Visite du refuge de Chamoissière en présence des services de l'Etat – lundi 22/06/2020

Le but de la visite est de présenter les 2 tracés aux services de l'Etat et de s'informer des préconisations à prendre en compte dans le cadre de l'avancement de chacun des 2 projets.

Figure 4 : courbe de suivi des débits Rif de Chamoissière

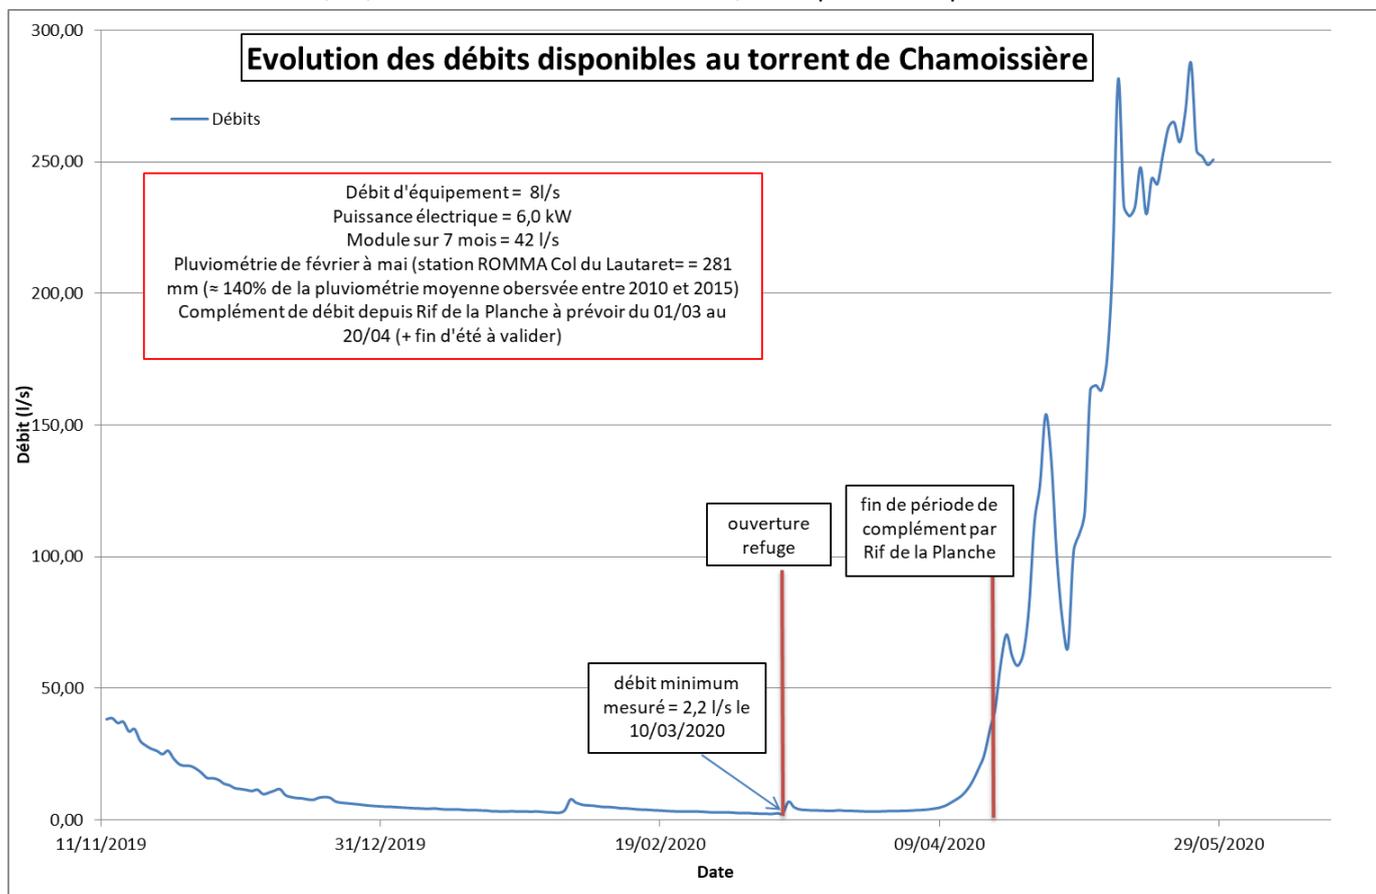
Le débit d'étiage hivernal a été estimé à 2,2 l/s le 10/03/2020 à l'aide des mesures enregistrées par la sonde.

Le Rif de Chamoissière ne présente pas de prise en glace en hiver, en tout cas durant l'hiver 2019/2020. Le gardien est monté régulièrement pour relever la hauteur sur le seuil au cas où l'enregistrement ne fonctionnait pas et à aucun moment une prise en glace à proximité du seuil de mesures n'a été observée.

Au vu des très faibles débits observés en hiver sur le Rif de Chamoissière, il semble indispensable d'étudier l'hydrologie du Rif de la Planche afin de définir son potentiel hydrologique en hiver, notamment à la période d'ouverture du refuge (mi-mars) où les besoins électriques et de chauffage sont maximaux.

Figure 5 : profil de consommation électrique du refuge de Chamoissière

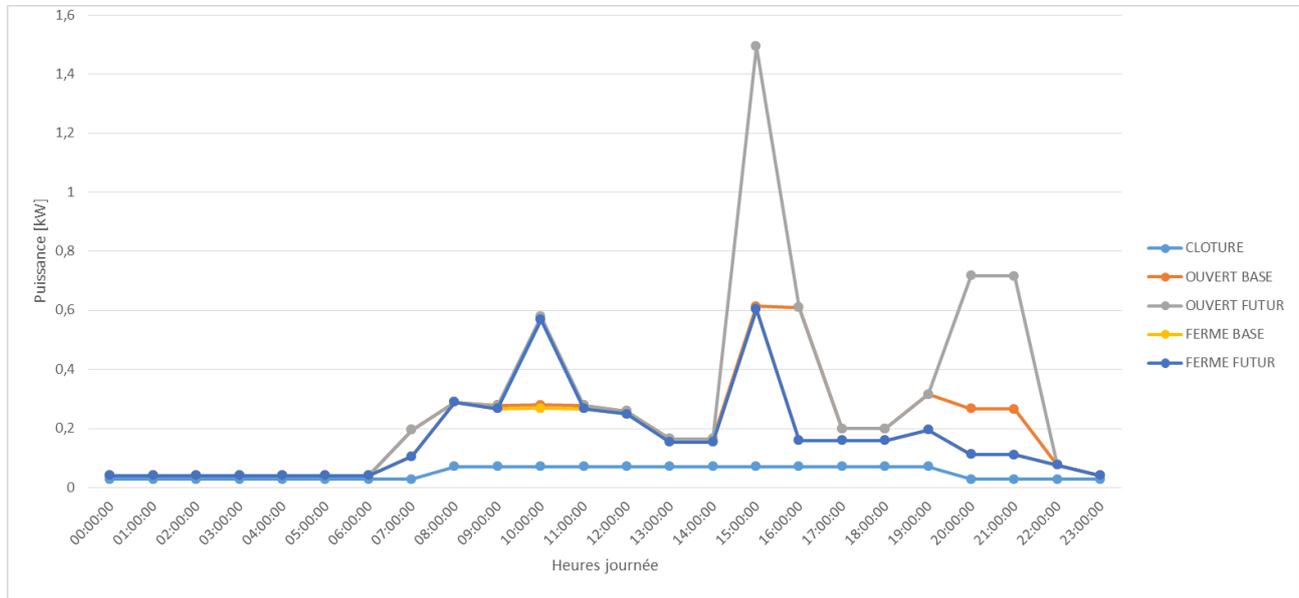
On constate que les besoins électriques en pointe sont estimés à 1,5 kW maximum. Toutefois, le gardien a précisé que les plus gros besoins en hiver seront consacrés au chauffage du bâtiment, à une période où l'ensoleillement est limité et par conséquent le fonctionnement des panneaux photovoltaïques également.

Le PNE demande que les besoins futurs du refuge soient clairement identifiés et justifiés dans le cadre de la demande d'autorisation. Le prélèvement devra servir à combler les besoins électriques et de chauffage. Le délestage devra être limité s'il n'est pas justifié. S'il est prévu dans le futur une alimentation électrique du refuge CAF de l'Alp à partir du refuge de Chamoissière (sous forme de convention ou autre), ce point doit être précisé dès le dépôt du dossier et en amont des travaux.

Photo 1 : Prise d'eau sur Rif de la Planche (22/06/2020)

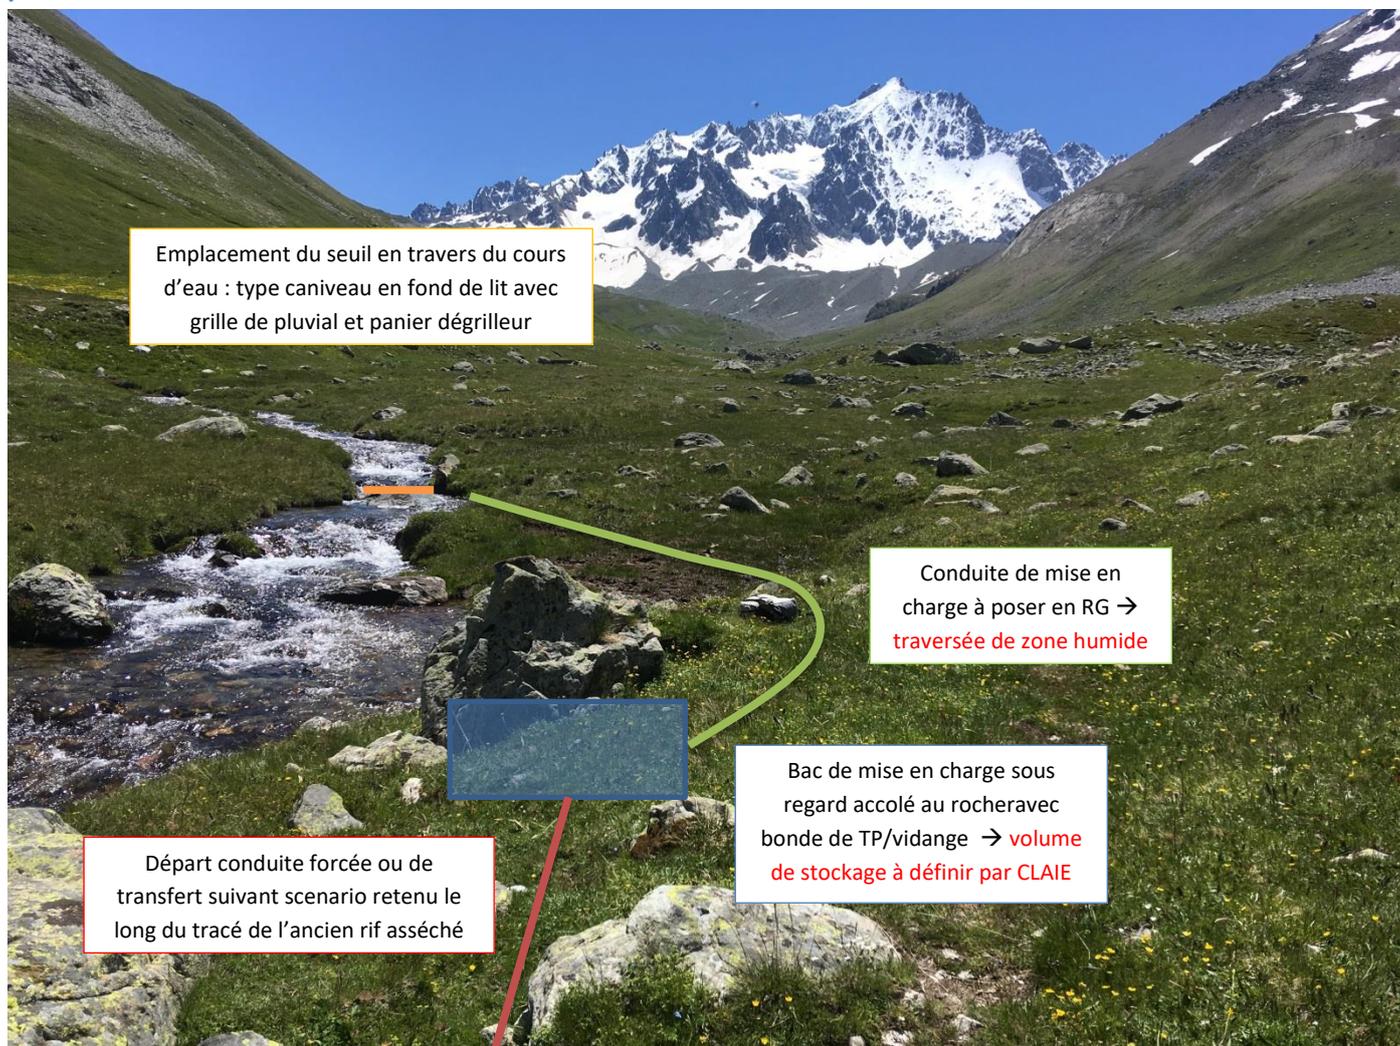
[Le PNE et l'OFB attirent l'attention du gardien sur :](#)

- les travaux à réaliser en zone cœur de PNE. Ils font l'objet d'une demande d'autorisation de travaux en zone cœur.
- le système de régulation du débit prélevé sur le Rif de la Planche. Seuls les débits utiles au fonctionnement de la turbine doivent être prélevés, quelque soit le scénario retenu. Un système de contrôle et de limitation du débit prélevé doit être installé.

Photo 3 : résurgence RD Rif de Chamoissière (22/06/2020)

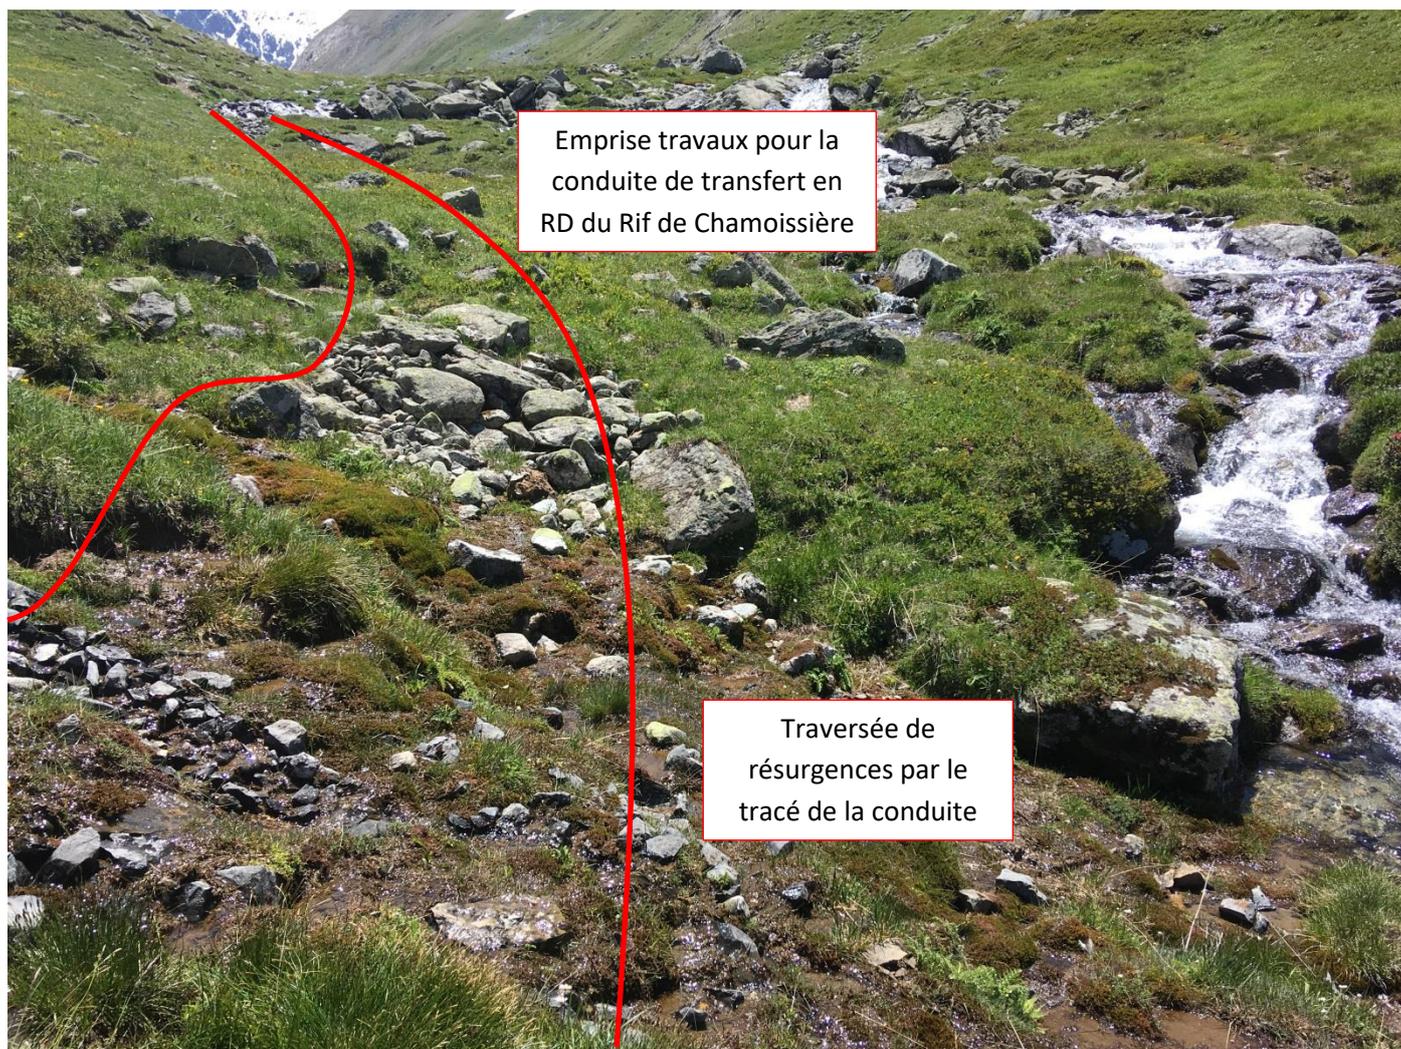
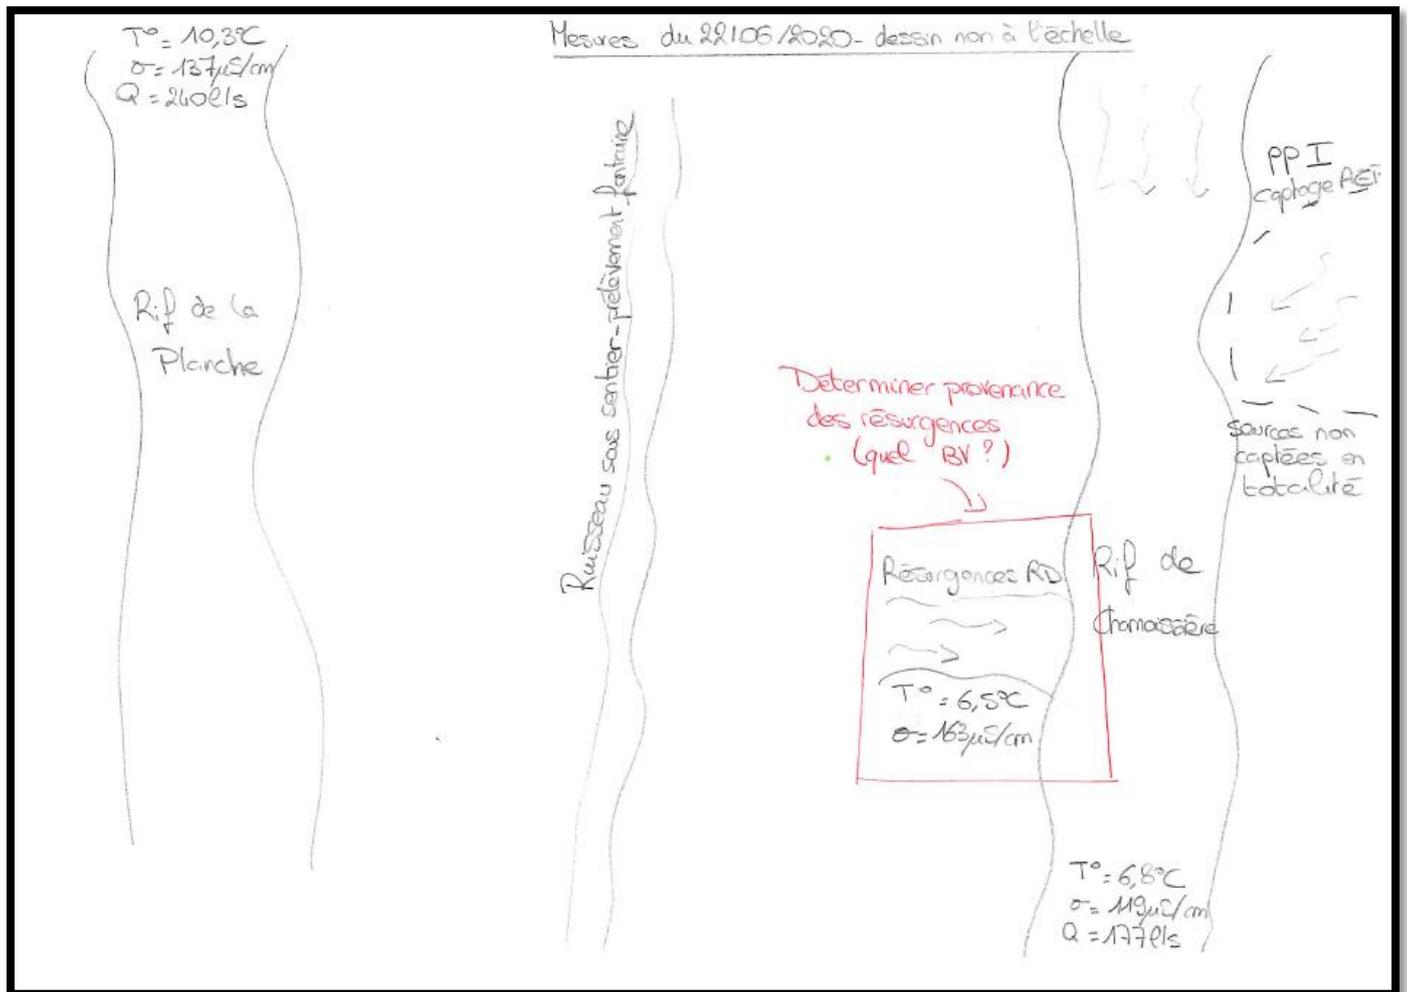
L'OFB émet l'hypothèse que ces résurgences proviennent du bassin versant (BV) du Rif de la Planche. Or, les mesures de conductivité réalisées indiquent que la composition de ces eaux se rapproche de celles du Rif de Chamoissière. CLAIE étudiera l'origine de ses résurgences et leur évolution durant la saison. L'OFB précise que les travaux devront tenir compte de la présence de ces résurgences. Ces dernières devront continuer de s'écouler après travaux et ne devront pas être captées lors des travaux → risque d'infiltrations des résurgences dans la tranchée de la conduite à prendre en compte.

Photo 5 : tracé de la conduite forcée S1 (28/05/2020)

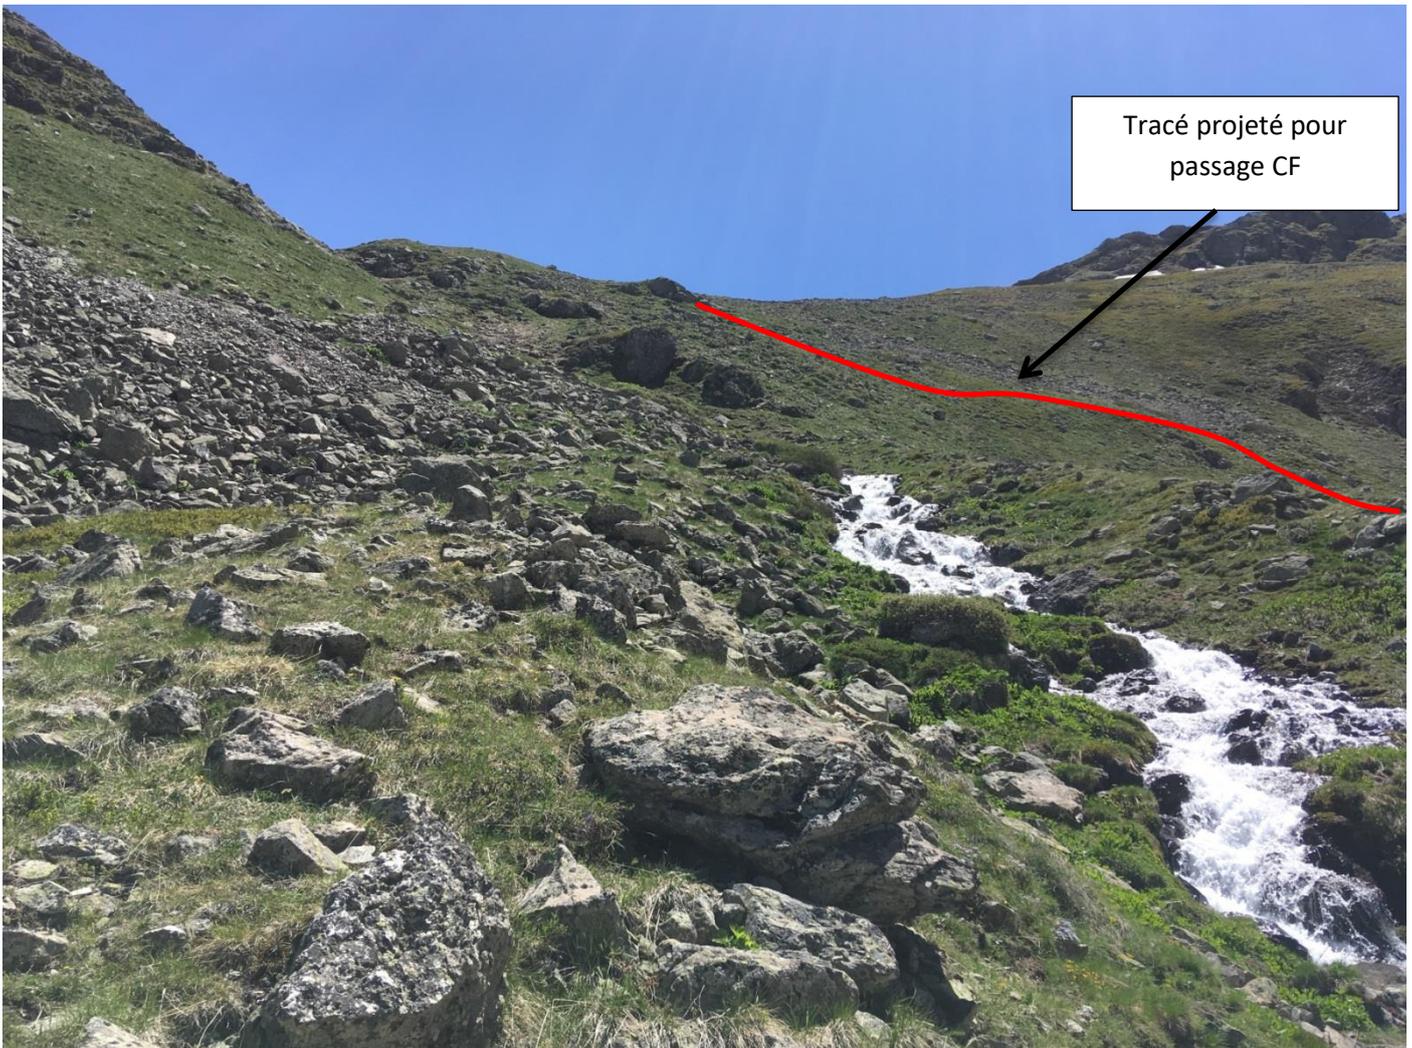
L'emprise des travaux sur ce tronçon est d'environ 3m de large. Etant donné que le milieu est très rocailleux, il sera difficile :

- de cribler les matériaux pour avoir du fin autour de la conduite ;
- de décapier une couche de terre végétale suffisante permettant la reprise de la végétation après travaux

La DDT précise que la cicatrisation du milieu après travaux devra être étudiée dans le cadre du dépôt du dossier de demande d'autorisation.

Photo 6 : traversée de cours d'eau (22/06/2020)

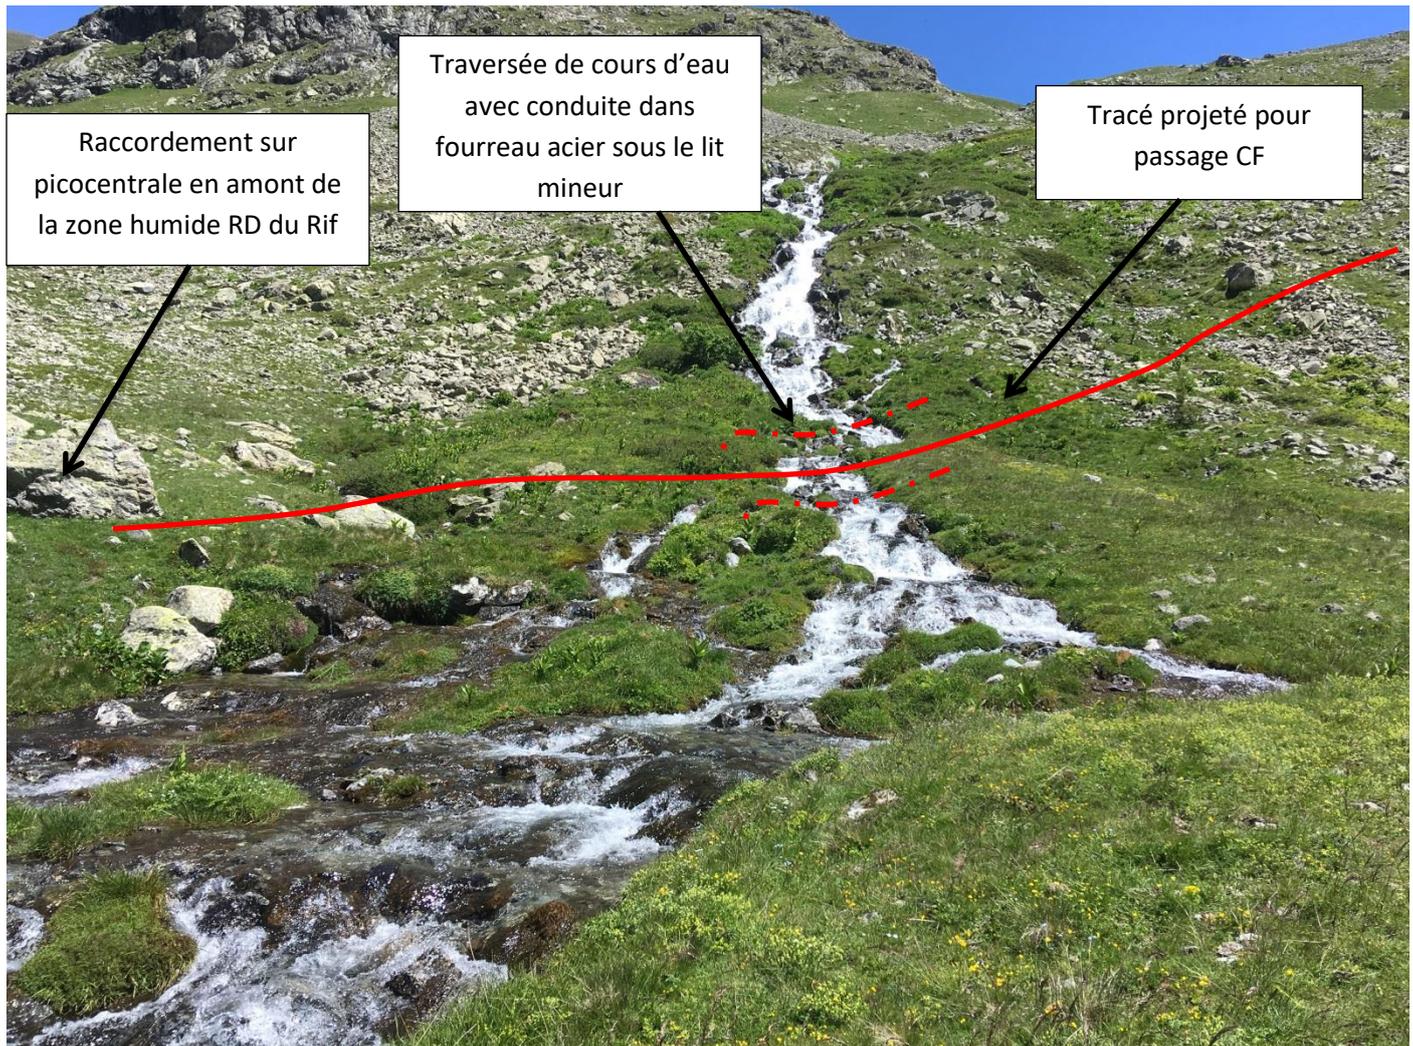
Au vu de la largeur du Rif sur l'aval du tracé et de la présence d'une zone humide en rive droite, il est préconisé de faire passer la conduite sous le Rif juste en amont de la séparation en 2 bras. La turbine sera installée dans un local encastré contre le talus de dimensions environ 3*4m.

L'OFB met en garde sur la présence de la zone humide en rive droite du Rif. Les travaux de génie civil du local de turbinage et de restitution du débit turbiné devront être réalisés préférentiellement depuis le talus pour ne pas impacter la zone humide.

Photo 7 : tracé de la conduite forcée S2 (28/05/2020)

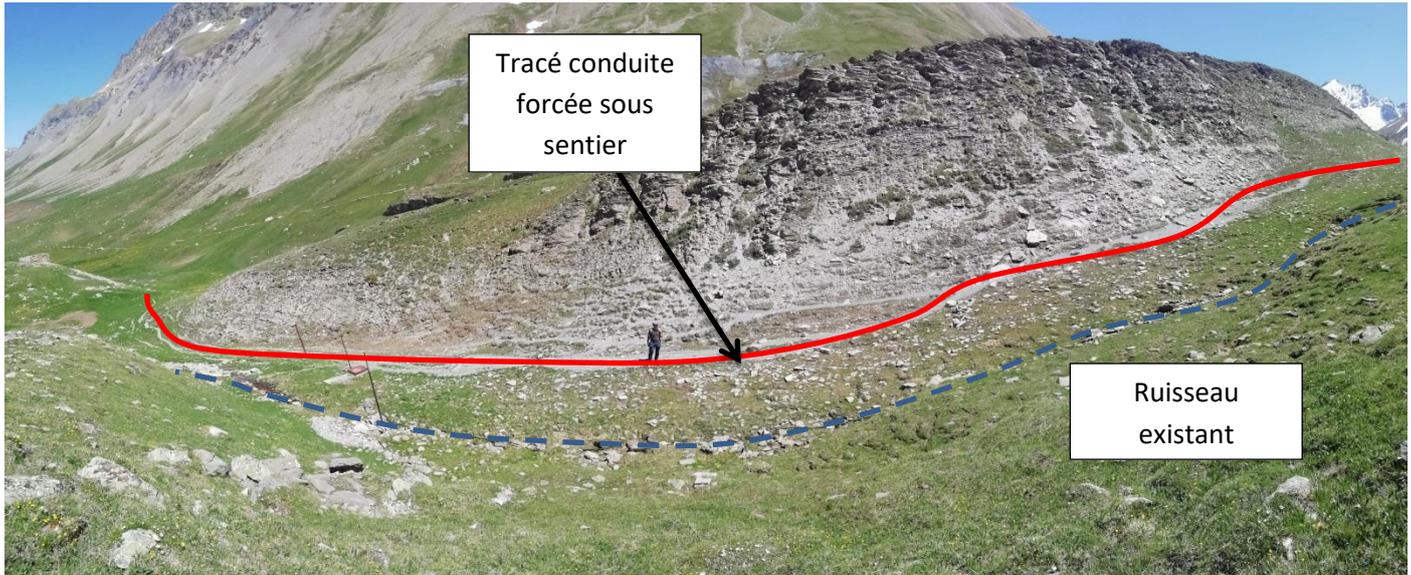
Le tracé de la conduite forcée sur le projet S2 se fait en longeant intégralement le sentier existant. La largeur de l'emprise des travaux sera d'environ 3m, soit plus large que le sentier. Ce dernier sera donc élargi pour servir de plateforme de mise en place de la conduite. Sur le dernier tronçon, la tranchée sera commune pour la conduite forcée et le câble électrique du local de turbinage.

Juste en contrebas du sentier, il existe un petit ruisseau sur lequel est prélevé le débit de la fontaine du refuge de Chamoissière.

Des plants de jonc artique ont été observés en 2019 aux abords de ce ruisseau. L'OFB attire l'attention du gardien sur le fait que les travaux ne devront pas impacter le ruisseau (pas de déblais dans le ruisseau, ni de passage d'engins ailleurs que sur l'emprise du sentier élargi).
